Věc: Rekonstrukce ŽST Brno – Královo Pole

Vysvětlení/ změna/ doplnění zadávací dokumentace č. 7
ve smyslu § 98 a § 99 zákona č. 134/2016 Sb., o zadávání veřejných zakázek, ve znění
pozdějších předpisů (dále jen „ZZVZ“)

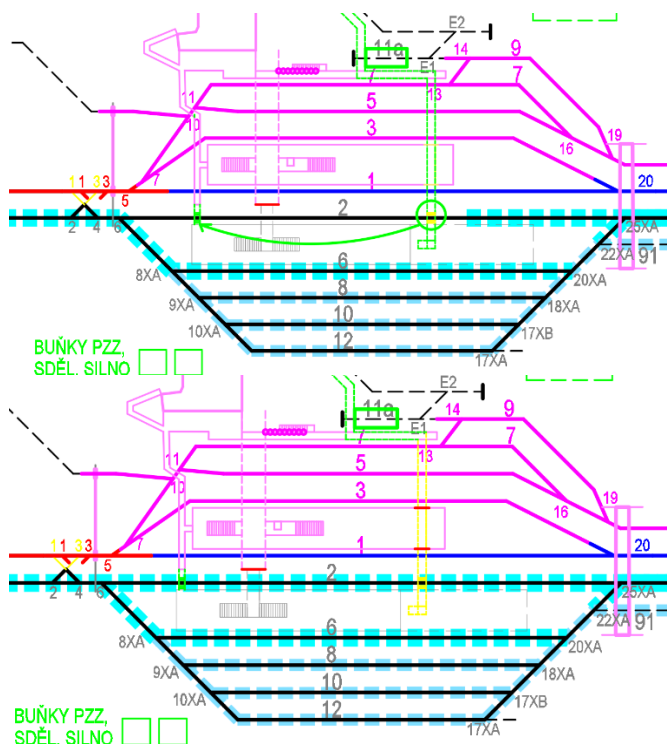
Během výstavby liché kolejové skupiny žst. Brno Královo Pole funguje ve stanici provizorní přechod na nástupiště do sudé skupiny. Tento přechod kříží ostrovní nástupiště č.2 budované ve stavebních postupech SP2-SP6. Ve stavebním postupu č. 7 (začátek prací v sudé skupině) je v TZ ZOV v popisu postupu uvedeno „V liché skupině se doplní ostrovní nástupiště v místě bývalého provizorního přechodu pro cestující“. Není zde ale již výluka přilehlých nových kolejí č. 1 a 3 včetně vypnutí TV na propojení nástupištních hran „L“ prefabrikátů v těchto místech. Nelze provádět montáž a usazení nástupištních „L“ prefabrikátů u provozované koleje (dodržení tvaru šterkového lože provozované koleje při zakládání, práce při zapnutém trakčním vedení při manipulaci, příjezd mechanizace).

Žádáme zadavatele o doplnění potřebných výluk a aktualizaci zadávací dokumentace, aby byly práce realizovatelné v souladu s předpisy SŽ.

Doplnění ostrovního nástupiště č. 2 - propojení nástupištních hran „L“ prefabrikátů - bude provedeno ještě na závěr stavebního postupu SP6, kdy nadále bude lichá skupina, včetně koleje č. 1 v dlouhodobé výluce.

Tomuto bude předcházet přesunutí provizorního přechodu přes kolej č. 2 do nové polohy v prostoru mezi dokončeným přejezdem pro vozíky a koncem stávajícího ostrovního nástupiště v sudé skupině. Touto cestou budou přecházet cestující do konce SP6, kdy bude zprovozněna nová lichá skupina včetně příslušné části podchodu pro cestující:

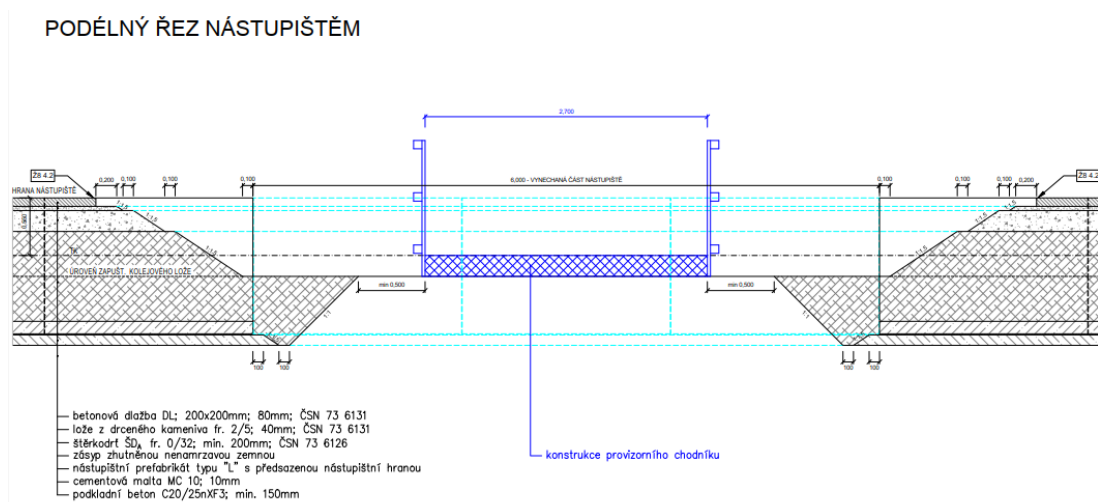
V zadávací dokumentaci není vyřešen detail přerušení nástupiště č. 2 provizorním přechodem. V SP6 je zmíněno zprovoznění nástupiště č.2, není řešeno jeho zkrácení (výluka části nástupiště) v SP7.

Žádáme o doplnění zadávací dokumentace včetně soupisů prací.

Souvisí s odpovědí na dotaz č. 183 – viz odpověď na dotaz č.183.

Konstrukce obou nástupních hran (nástupiště typu L s předsazenou nástupištní hranou) bude přerušena v délce 6,0 m (3 ks prefabrikáty u každé hrany). Zásyp prefabrikátů zeminou bude proveden do úrovně zapuštěného kolejového lože. Přibližně na délku jednoho dalšího prefabrikátu typu L bude proveden výškový přechod z úrovně zapuštěného kolejového lože na plnou výšku konstrukce nástupiště – sklon zásypu a konstrukčních vrstev zpevněných ploch bude 1:1,5, vodorovná část mezi jednotlivými vrstvami min. 0,100 m (0,200 m u dlažby). Popsaná úprava nemá dopad na výkaz výměr. Podélný řez budovaným nástupištěm v místě křížení s provizorním přechodem přiložen níže.
